Sygnatura: ZP/128/2020

Sprawa: **Przetarg nieograniczony na roboty budowlane: „Budowa Budynku Radioterapii w ramach Drugiego etapu Centrum Kliniczno-Dydaktycznego Uniwersytetu Medycznego w Łodzi wraz z Akademickim Ośrodkiem Onkologicznym, z dostawami ”**

Działając w oparciu art. 38 ustawy z dnia 29.01.2004 r. Prawo zamówień publicznych Zamawiający udziela wyjaśnień treści Specyfikacji Istotnych Warunków Zamówienia.

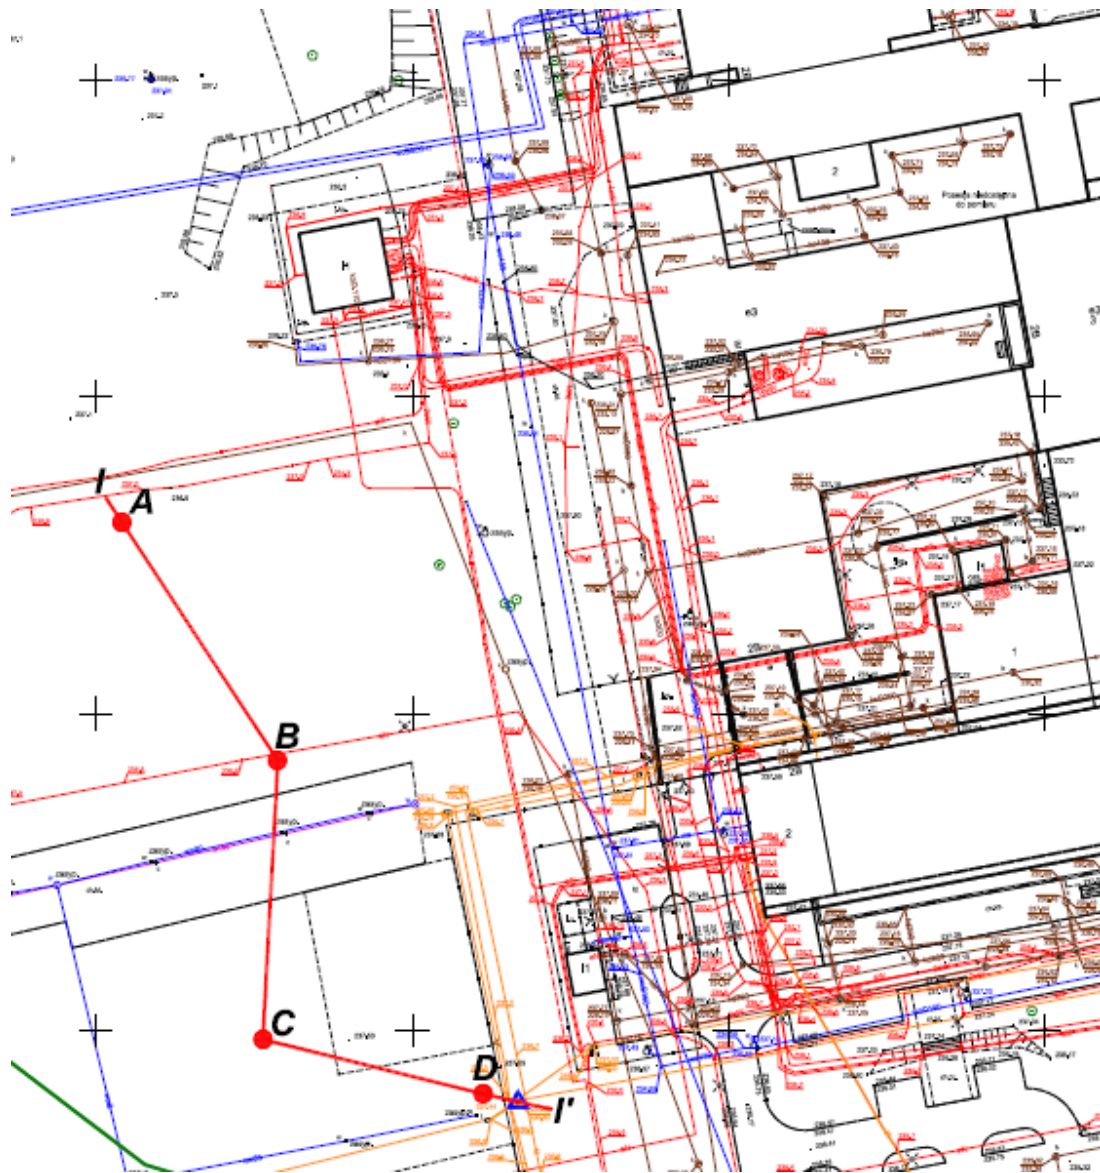
487. Prosimy o potwierdzenie, że woda gruntowa jest poniżej poziomu posadowienia.

**Odpowiedź:** W opinii geotechnicznej sporządzonej przez Geoprojekt Śląsk w styczniu 2019 oraz w uzupełnieniu z grudnia 2019r precyzyjnie opisano warunki wodne, która znajdują się w tomie I cz. I (dok. Formalno-prawne) dokumentacji projektowej. Opisy warunków wodnych znajdują się również w opisach technicznych branży konstrukcyjnej. Poniżej opis warunków wodnych w rejonie budynku radioterapii i rampy zjazdowej.

*Warunki wodne:*

*W podłożu dokumentowanego terenu nie stwierdzono ciągłego poziomu wód gruntowych. Zaobserwowano natomiast sączenia wód gruntowych, głównie w nasypach oraz lokalnie wodę gruntową o charakterze swobodnym zawieszoną w nasypach i piaskach podścielonych półprzepuszczalnymi glinami.*

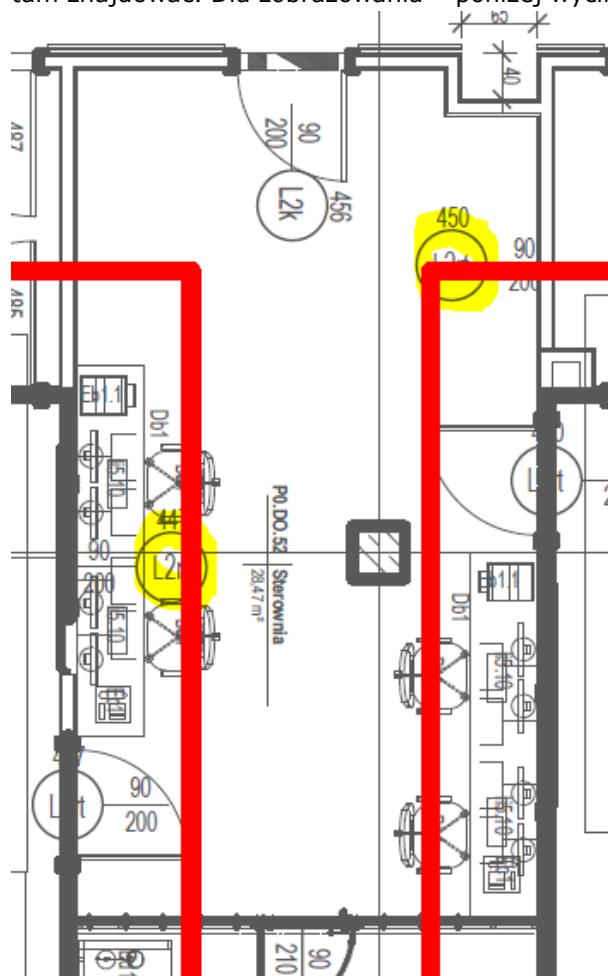
-----  
529. Prosimy o informację jakie roboty należy wykonać w miejscu styku łączników z istniejącym budynkiem. Czy zakres przetargu obejmuje wykonanie jakichkolwiek prac remontowych w pomieszczeniach na połączeniu z łącznikami? Jeżeli tak, prosimy o wskazanie pozycji kosztorysowych, w których należy uwzględnić powyższe koszty.

**Odpowiedź:** Roboty przy połączeniu budynku nowoprojektowanego z budynkami istniejącymi wskazano w pozycji kosztorysowej 568-602. Skorygowano zgodnie z w rew. C kosztorysu nakładczego załącznika nr 2.01 do siwz – architektura i konstrukcja.
